Bocca di porto di Chioggia

Osservazioni con ausilio di estratti delle tavole

Sandro Castagna architetto

Figura 1: sezione recinzione

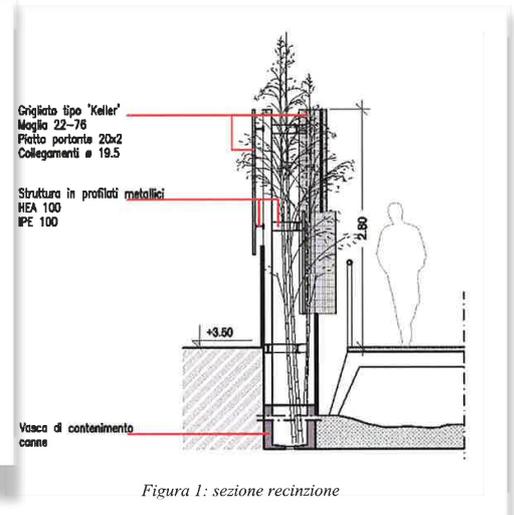
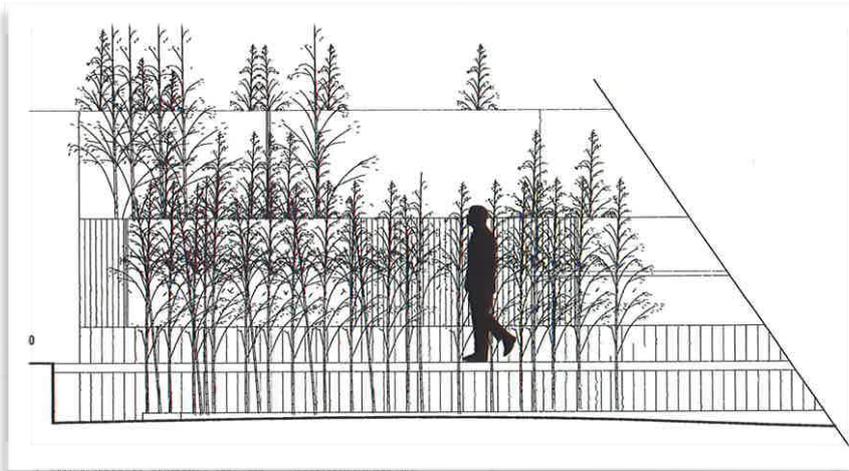
L'apparente soluzione di questo tipo di "muro" in rete tipo "Keller" difficilmente lascia spazio allo sviluppo di vegetazione a canneto specialmente se prevista in su vasca artificiale che riesca ad ottimizzare una crescita durevole.

Si potrebbe anche pensare ad un'opzione che preveda altri percorsi, al fine di evitare facile accesso sul bordo laguna e in via diretta all'area del Mo.SE. Proprio per i motivi sopracitati di

Si potrebbe configurare una ipotesi alternativa alla recinzione, mediante la creazione di un fossato che dal Forte Barbarigo - come evidenziato in pianta - si allungasse fino all'area di controllo nord con una circolazione di acqua salmastra "viva" che costituisca un reale humus vegetativo utile anche agli uccelli presenti e con canneti di dimensioni rilevanti protettivi e di ostacolo all'accesso estraneo.

Figura 4: vista dell'edificio di servizio

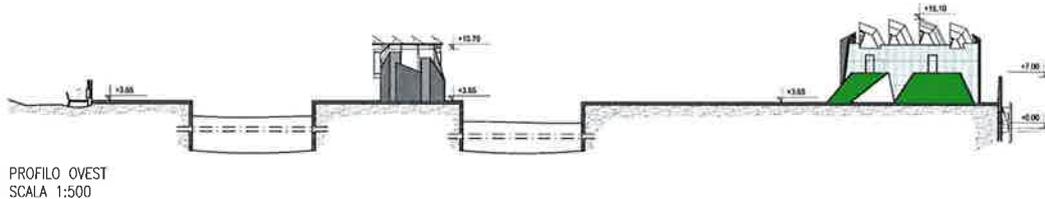
L'inserimento dell'edificio nel contesto ambientale potrebbe prevedere una maggiore rapporto di armonizzazione di elementi naturali "vivi" applicati soprattutto nelle parti verticali, ad esempio pareti vegetali traspiranti applicate a leggera distanza dal muro, mediante strutture per esempio in legno lamellare leggero a sostegno di un sistema verde a riparo dal surriscaldamento estivo e in armonia con le altre zone verdi, cercando di ampliarne quanto possibile la superficie, magari con l'aiuto in pianta di forme curvilinee proprie del contesto paesaggistico naturale anziché linee geometriche artificiali secche e dure.

Dai prospetti sia Sud che Ovest, difficile diventa capire l'inserimento delle quote fuori terra per cui dei volumetrie e gli impatti che gli edifici della Spalla Sud provocano sul contesto complessivo retro conche di navigazione.

Figura 6: edificio di servizio - sezione trasversale

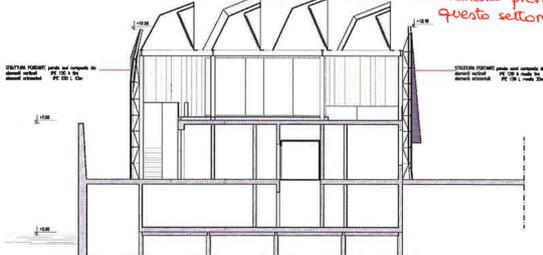
La copertura è pensata come una trasmutazione di una serie di chiglie di barche capovolte, realizzate con una struttura metallica poggiata su 16 pilastri in c.a. che sorregge delle centine sagomate in acciaio rivestite in materiale fotovoltaico verso sud e a lamelle metalliche a nord, che impediscono alle acque meteoriche di raggiungere i macchinari, ma non impediscono all'aria e agli eventuali fumi provenienti da essi di disperdersi nell'aria.

Si rappresenta due le opere relative a copertura con sistema fotovoltaico sono da rinviare, olando mandato al concessionario di verificare la possibilità di realizzare tali strutture ricorrendo a contratti di finanziamento previsti per questo settore.

Figura 8: edificio di controllo conche - sezione longitudinale

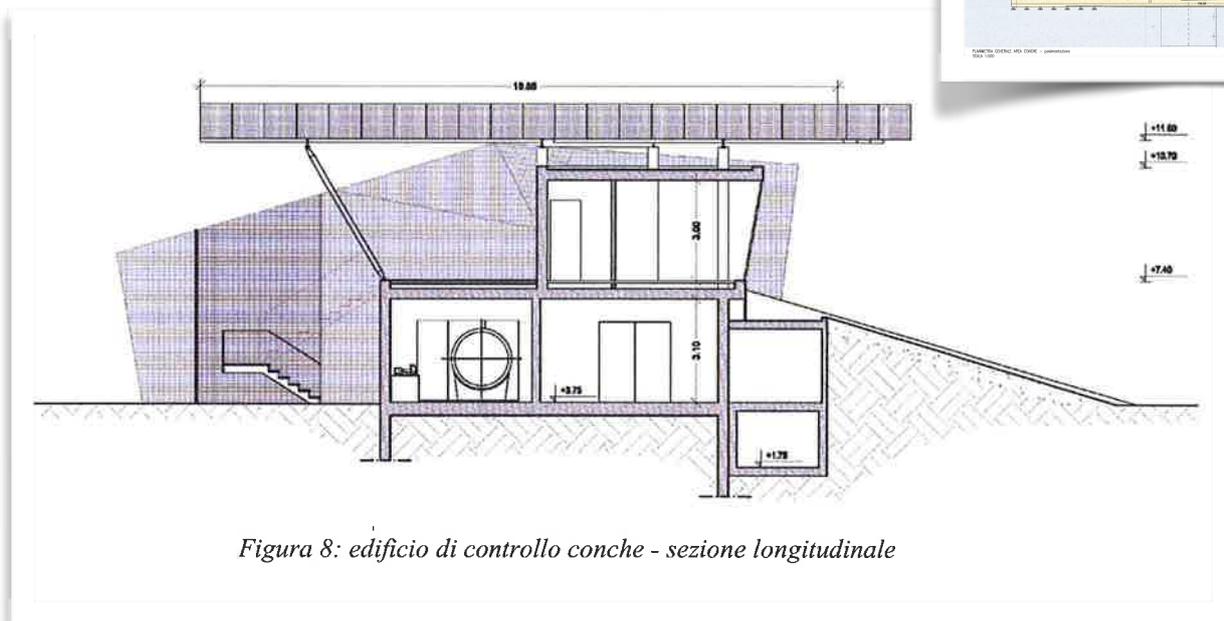
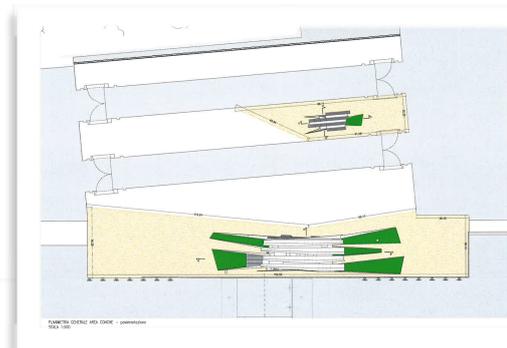
La stessa osservazione sui materiali da costruzione usati vale anche per questa ipotesi come specificato sopra soprattutto per un inserimento paesaggistico complessivo di così elevato tenore.

Materiali come vetro e acciaio forse non risolvono al meglio problematiche di tipo climatizzazione degli edifici tecnologici previsti al controllo di cui non è dato sapere sul loro funzionamento specifico e/o [rapporto addetti/volume].

Dato questo che potrebbe aiutare a capire se vi sia spazio di riduzione delle altezze portando una unitarietà degli edifici ad una quota dei volumi non superiore ai +10,00 mt circa.

Figura 13: spalla sud – recinzione in tavelle, mattoni forati e paramenti murari rivestiti in mattoni

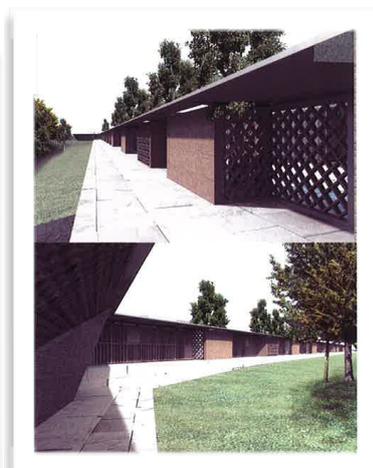
La geometria della forma della piastra nel suo complesso trova spunto nel disegno dalle linee dell'attiguo Forte San Felice e si inserisce in stretto dialogo formale. Vale la stessa osservazione fatta per la spalla Nord sull'utilizzo di una barriera confine perché agisca in modo funzionale a determinare l'impedimento dal versante terra all'area della piastra. Un progetto di Safty & Security andrebbe predisposto al caso data la delicatezza dei macchinari in sito. In questo caso per la spalla sud potrebbe addirittura configurarsi un piccolo canale che funga da confine quasi naturale dalla piastra. Questo per recidere l'uso esclusivamente tecnico e delicato dell'area da qualsiasi intrusione o da pericoli esterni.

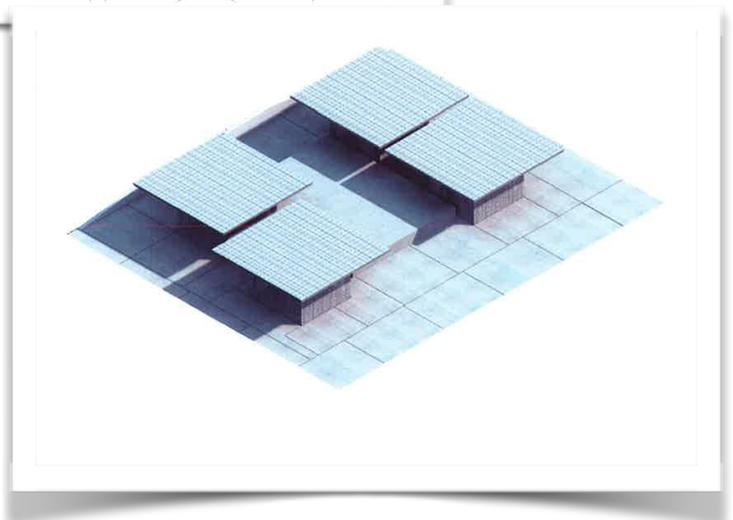
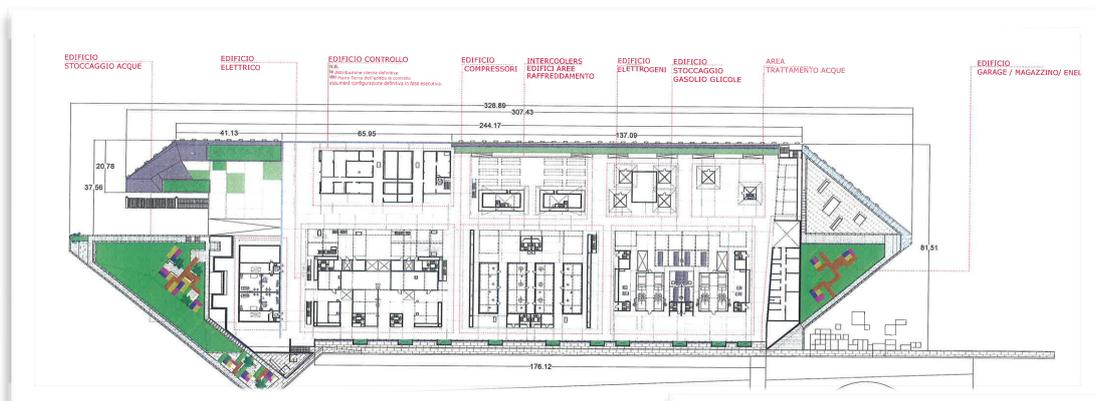
Il volume andrebbe ridotto quanto possibile e rivisto, nel caso eliminando il volume e/o portandolo ad una altezza non superiore ai + 10.00 mt in altezza. Potrebbe esser mimetizzato quanto possibile con parti vegetali per equilibrare le scelte delle strutture di tamponamento

Una struttura leggera in legno lamellare appoggiata e distaccata dal corpo edificato con lamelle frangi raggi a protezione dalla riflessione solari, potrebbe essere un elemento indispensabile e opportuno insieme al tetto e alle pareti a verde sagomato e armonizzato o gradonato quanto possibile.

Non si giustificano per quanto a ns. conoscenza sull'uso degli edifici. le altezze dell'edificio denominato "bitta" il quale appare troppo impattante apparentemente inutile nell'attuale dimensione di cui potrebbe esser prevista la sua riduzione o addirittura eliminazione, proprio grazie alla scarsa frequenza di operatori all'interno dato l'uso che ha la stanza di controllo specifica, perché attualmente le manovre delle paratie di fatto saranno localizzato in Arsenale di Venezia.

Figura 20: soluzione tipo del sistema di mascheramenti degli edifici impianti in carpenteria metallica, lamiera stirata e CLS

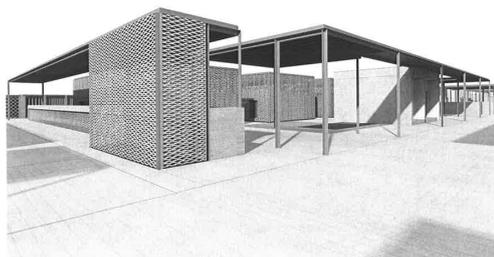
Nel caso fosse definitivamente abbandonata la soluzione di utilizzare pannelli fotovoltaici si potrebbe certamente pensare ad una soluzione a tetto verde il quale possa anche assorbire il calore e mitigare la vista in modo da riparare i macchinari non solo in orizzontale ma possibilmente anche in orizzontale creando delle pareti a protezione verde a protezione.

Un recupero anche qui delle acque piovane potrebbe essere utile alla manutenzione permanente del verde artificiale introdotto.
